東海第二発電所  
特定重大事故等対処施設の設置に伴う  
既許可(設置変更許可)への影響について

2021年7月5日  
日本原子力発電株式会社

このES設置等に伴い、以下の設備・配置等の変更を行う。この変更により、既許可に記載した内容を変更する必要があることから、既許可の本文、添付資料(追補含む)を変更し、2020年11月16日に補正申請を行った。

第5図 FV系統概要図

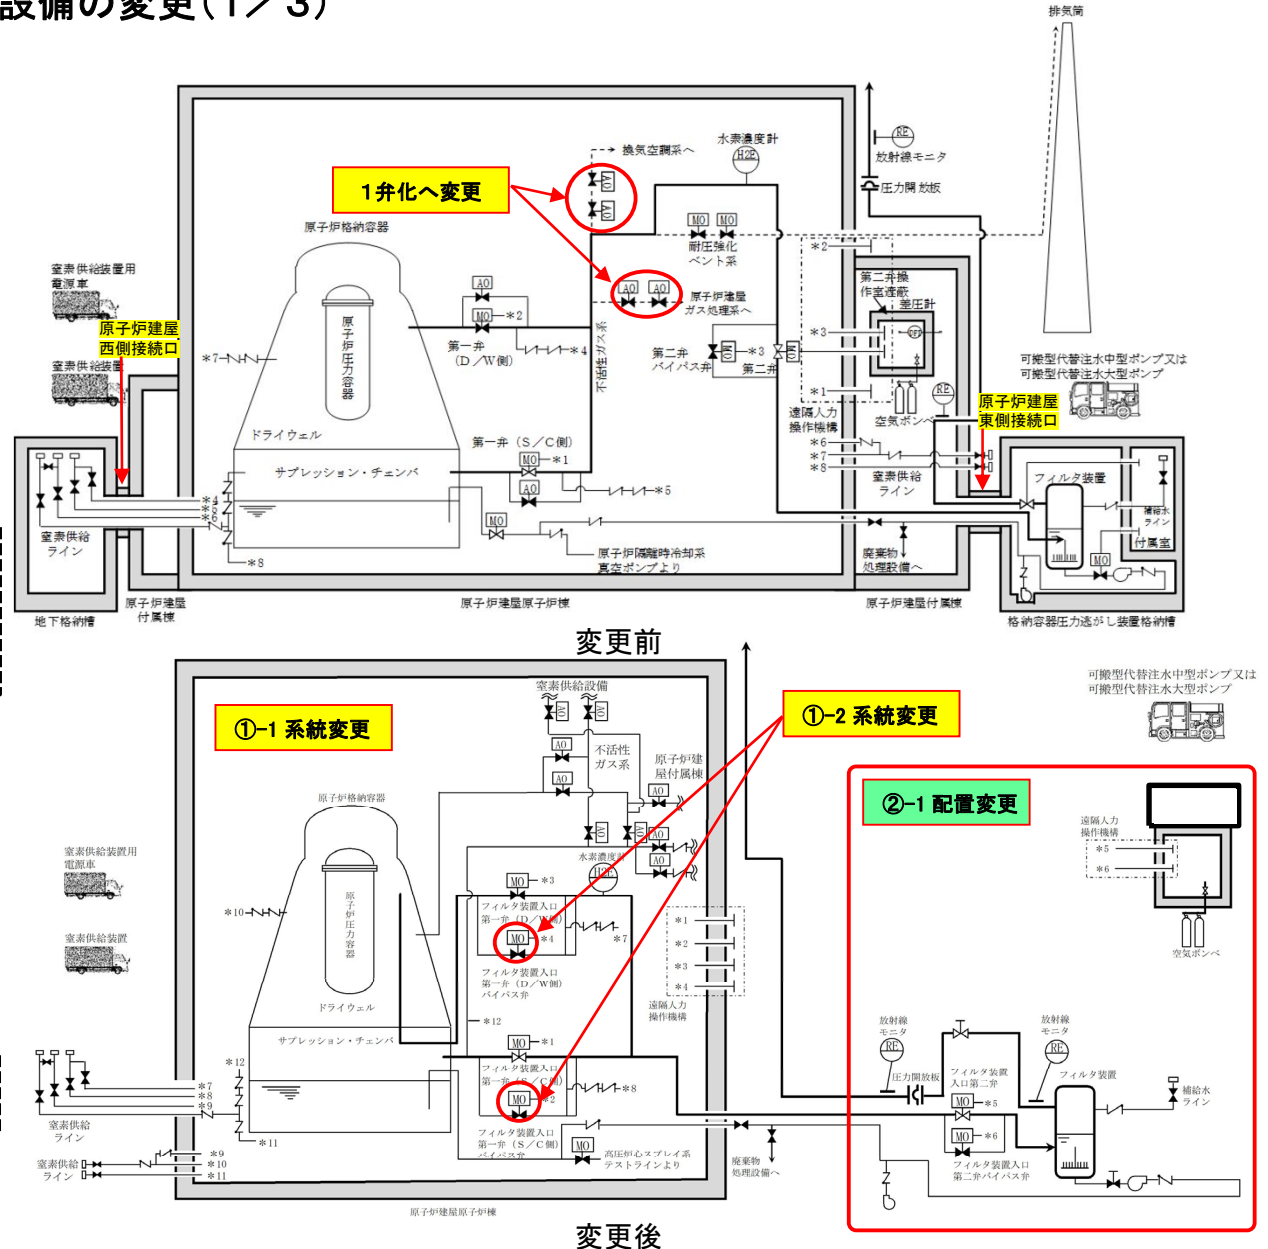
1. ベントラインの取出し位置の変更  
(耐圧強化ベント系とFVとの分離を含む)  
⇒耐圧強化ベント系遠隔人力操作機構「あり」→「なし」  
⇒D/W側ベントラインの小口径化  
(排気流量8.1kg/s)
2. S/C側及びD/W側配管の第一弁にバイパス弁を設置

- ・旧FV配管との悪影響防止で設置を想定していた弁の削除(原子炉建屋ガス処理系、換気空調系)
- ・格納容器隔離弁の変更

1. 下記設備の配置を変更する。
  - ・フィルタ装置
  - ・フィルタ装置入口第二弁
  - ・フィルタ装置入口第二弁バイパス弁

上記の配置変更に伴い、FVの放出口、スクラビング水補給配管の配置が変更となる。

第7図 耐圧強化ベントの廃止範囲

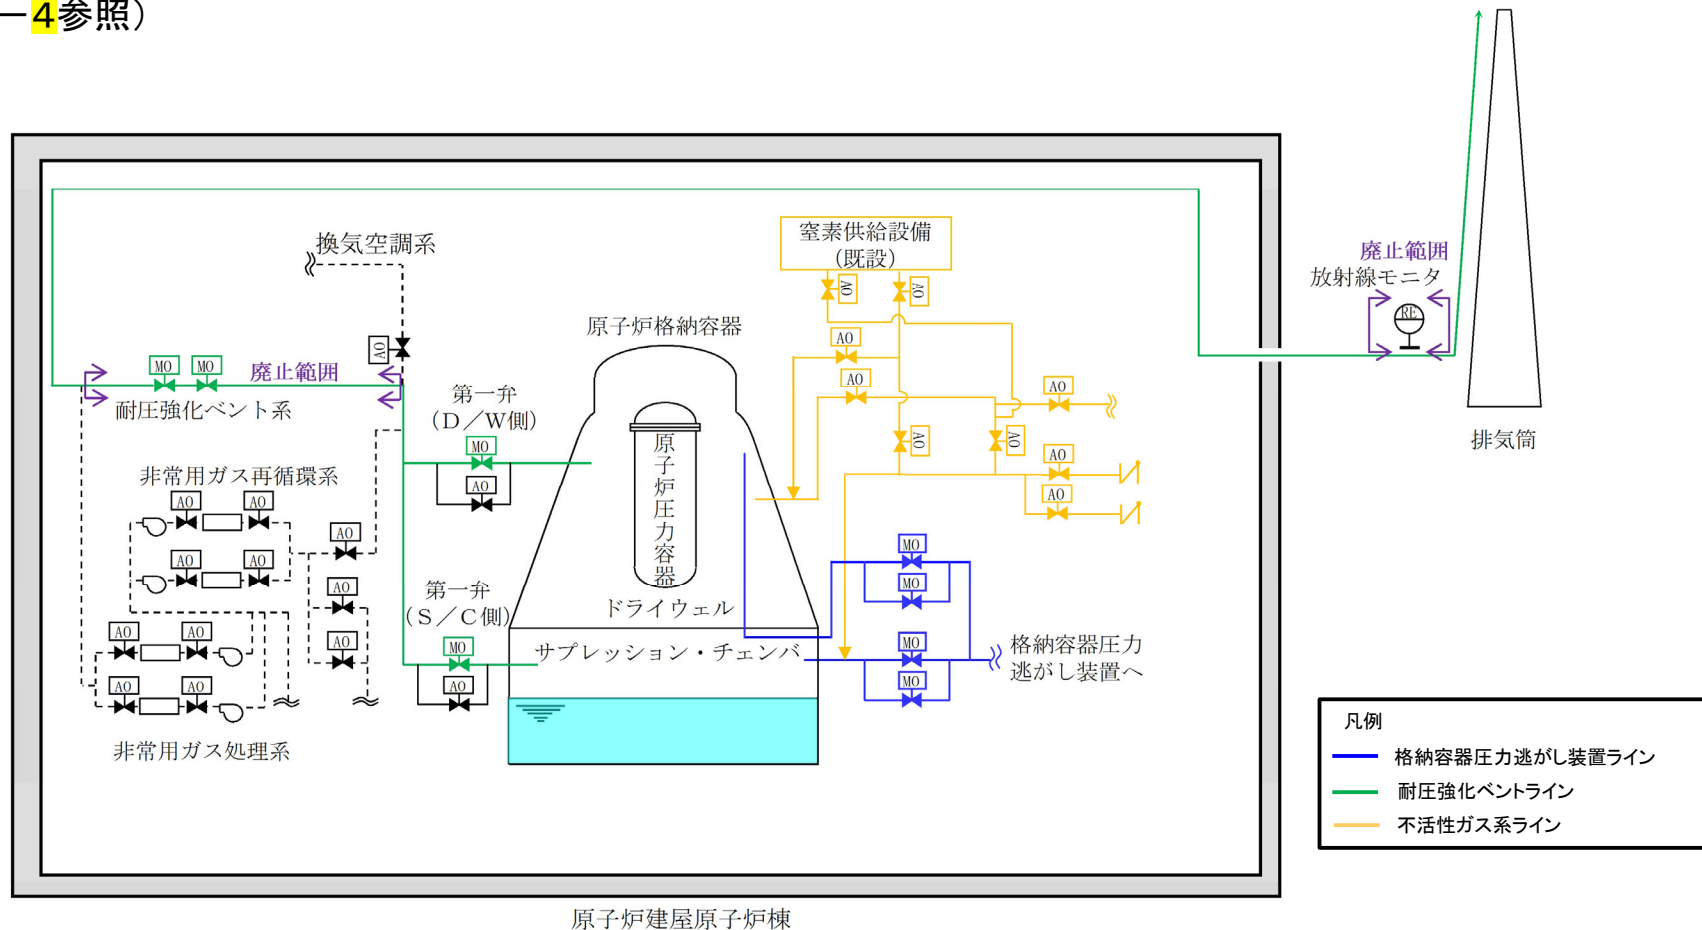
○耐圧強化ベントは、炉心が損傷していない場合の最終ヒートシンクへ熱を輸送するための設備(設置許可基準規則第48条)として整理しており、耐圧強化ベントはFVが機能喪失した場合の後段の手段であった。

○ESとして、同様の機能を有する設備の設置後は、耐圧強化ベントを廃止することとし、**その旨を**申請書に追記する。

第10図 設計変更等に伴う手順への反映箇所の概要

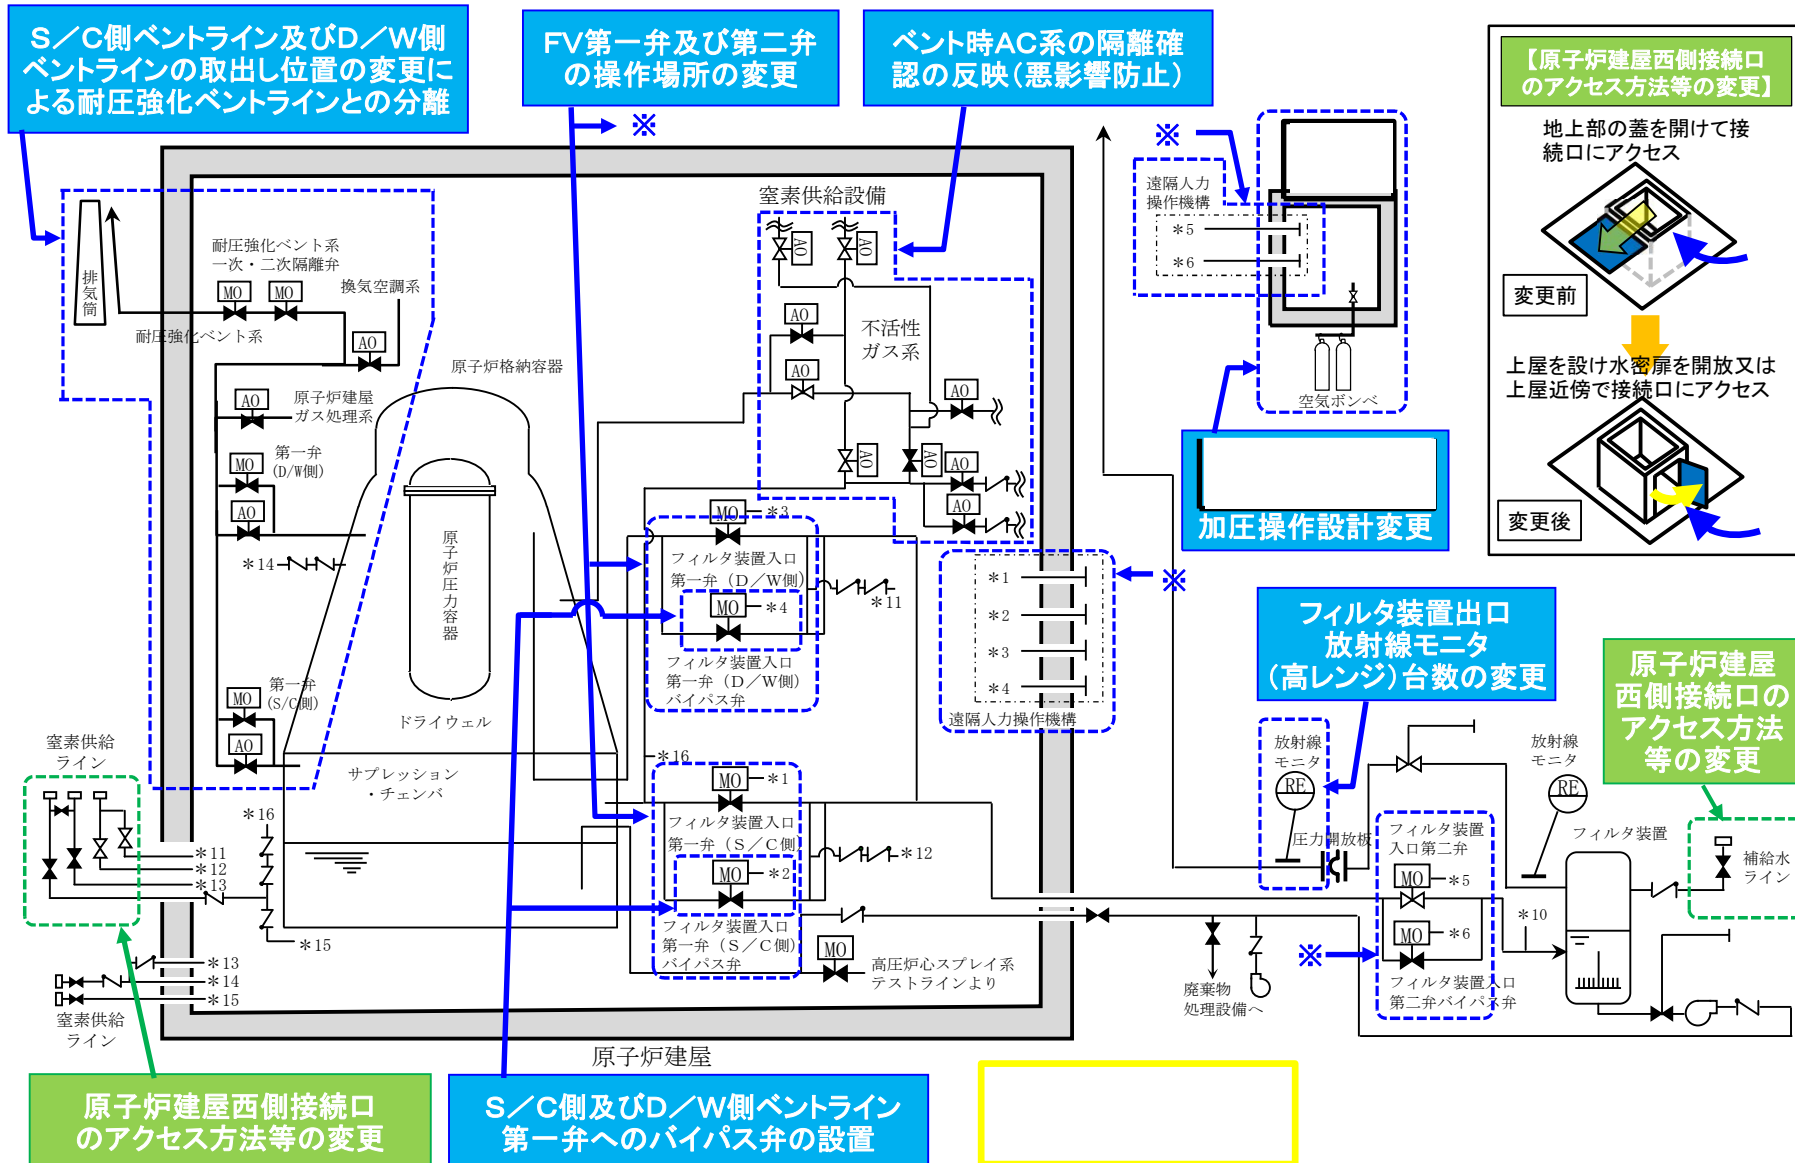
- FV第一弁及び第二弁の操作場所の変更
- S/C側及びD/W側ベントライン第一弁へのバイパス弁の設置  
S/C 1ライン(1弁)+D/W 1ライン(1弁)  
⇒ S/C 1ライン(2弁)+D/W 1ライン(2弁)
- 有効性評価の反映  
ベント準備開始条件変更(S/P水位:通常水位+5.5m ⇒ +5.0m到達)
- ベント時AC系の隔離確認の反映(悪影響防止)
- ベント時AC系 加圧操作設計変更
- フィルタ装置出口放射線モニタ(高レンジ)設置台数の変更(2台→1台)
- S/C側ベントライン及びD/W側ベントラインの取出し位置の変更による耐圧強化ベントラインとの分離  
(耐圧強化ベントライン電動弁に設置した遠隔人力操作機構での操作  
⇒ 耐圧強化ベントライン電動弁ハンドルの直接操作)

- 既設備の設置場所変更に伴い、ホース敷設距離が変更(所要時間が増加)
- 接続電源盤(自主対策設備)の撤去を反映

- 蓋開放⇒扉開放(所要時間短縮)
- フィルタ装置のスクラビング水補給ライン接続口の設置場所が変更(FV格納槽⇒原子炉建屋西側接続口)

第11図 Cs-137放出量評価における大気放出過程概略図

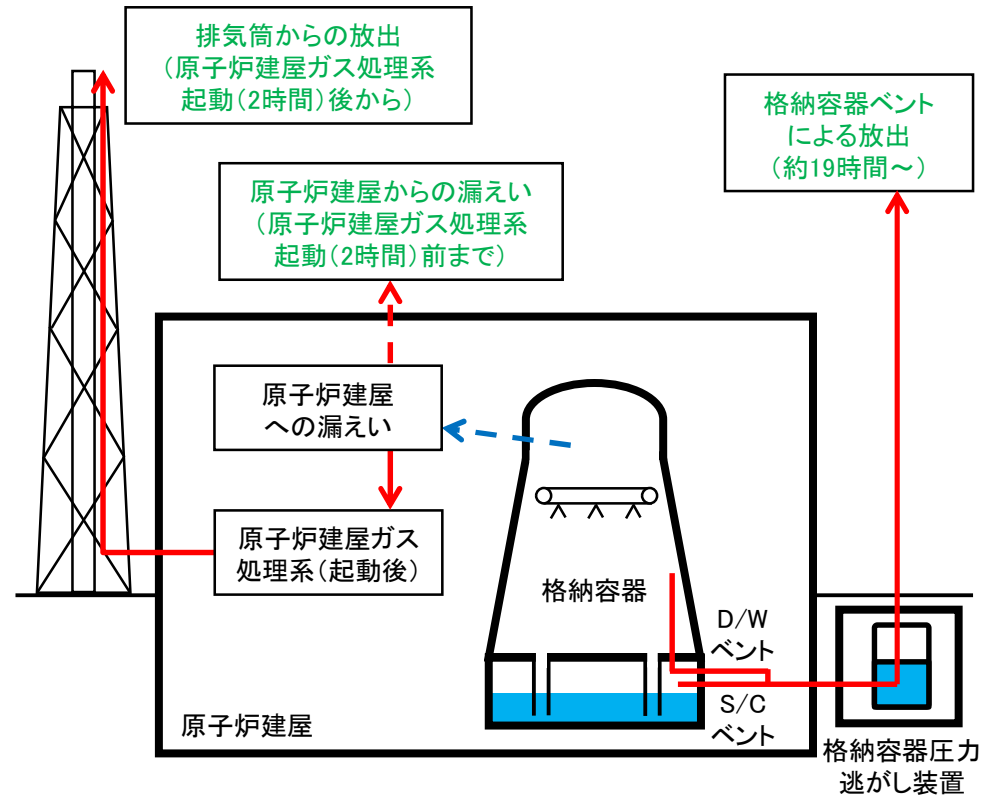
OFVのES/SA兼用化に伴い、D/Wベントラインが小口径化しベント時の排気流量が13.4kg/sから8.1kg/s(格納容器圧力1Pdにおいて)に変更となるため、炉心損傷後のD/W側からのベント時におけるCs-137放出量評価を見直した。  
 下表のとおり、見直し後においても判断基準である100TBqを十分に下回ることを確認した。

第4図 変更後の敷地に遡上する津波に対する津波防護対象設備を内包する建屋及び区画  
(設置許可基準規則第43条)

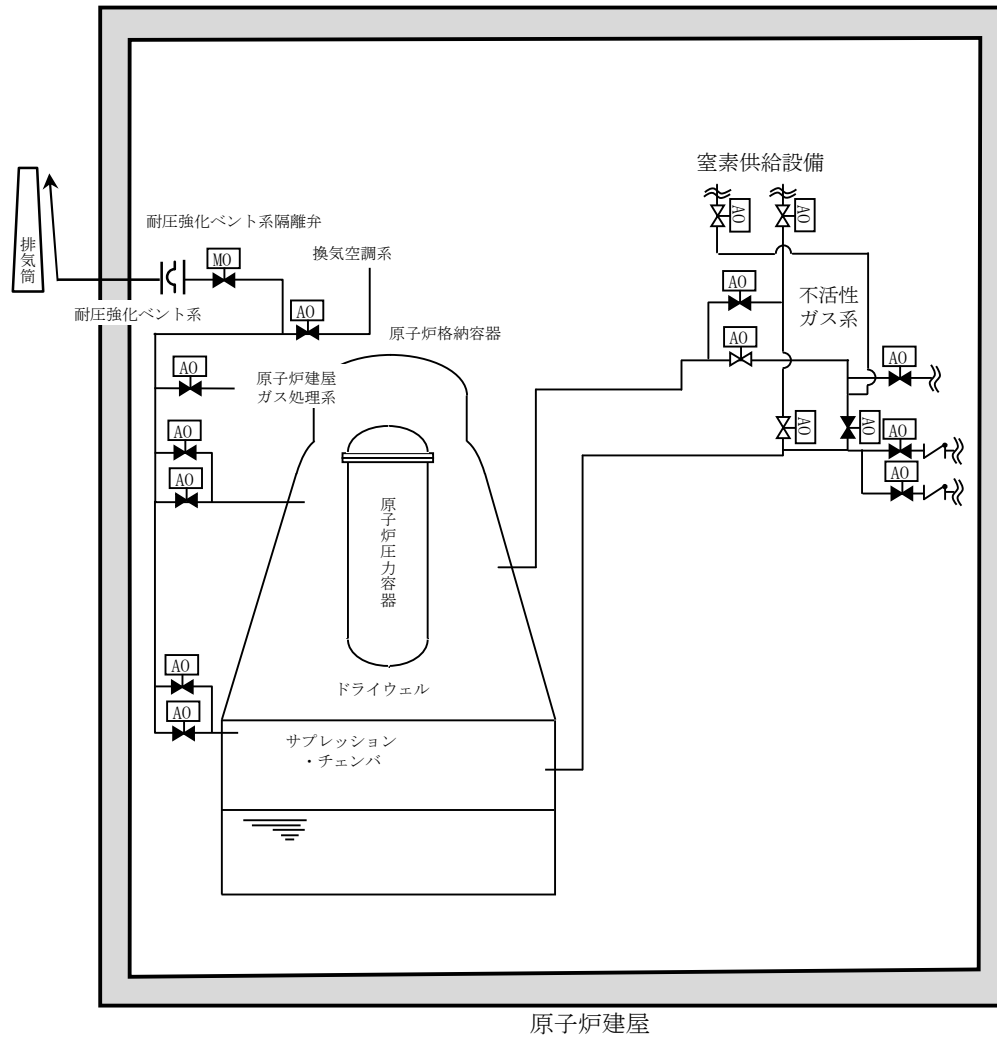
SA施設を内包する格納容器圧力逃がし装置格納槽、及び常設代替高圧電源装置用カルバートの設置を取りやめるため、新たに設置する  
、常設代替高圧電源装置用カルバート(カルバート部)、及び

開口部等の浸水する可能性のある経路が建屋及び区画にある場合には、浸水防護設備を設置し、浸水を防止する設計とする。
